710 - INSP
 ISO/IEC 17020
 Origineel verslag

Verkoop [Afd 8.4.2]

Niet conform

Vlierweg 7, 8970, Poperinge (België)

Elektrisch bord

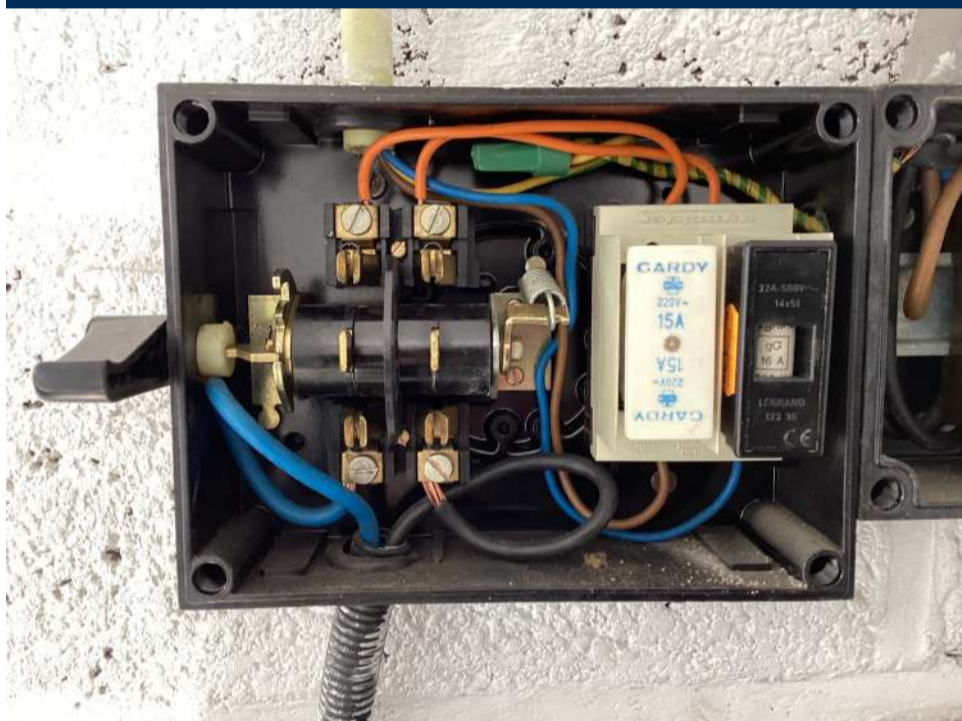
- Het gehele aardingssysteem is niet conform. – Afd 5.4.2
- De continuïteit van de PE, de stationaire toestellen klasse 1 en/of de equipotentiale verbindingen is niet verwezenlijkt. oAfd 4.2.4.3
- De controle van een/meerdere foutlussen is niet afdoende – oAfd 6.5.7.2.b.4.d; oAfd 6.4.6.4.b.4
- het eendraadsschema en situatieplan zijn niet aanwezig. – oAfd 3.1.2.1
- Hoofddifferentieelstroombeschermingsinrichting is niet aanwezig. – oAfd 4.2.4.3
- De installatie is niet aangevuld met een differentieelstroombeschermingsinrichting met hoge of zeer hoge gevoeligheid – oAfd 4.2.4.3
- De penautomaten/zekeringen zijn niet van hetzelfde type.
- De penautomaten van hetzelfde circuit zijn niet van dezelfde nominale grootte. – oAfd 5.3.5.5
- De houders van de penautomaten zijn niet uitgerust met een kaliberstuk. – oAfd 5.3.5.5.a
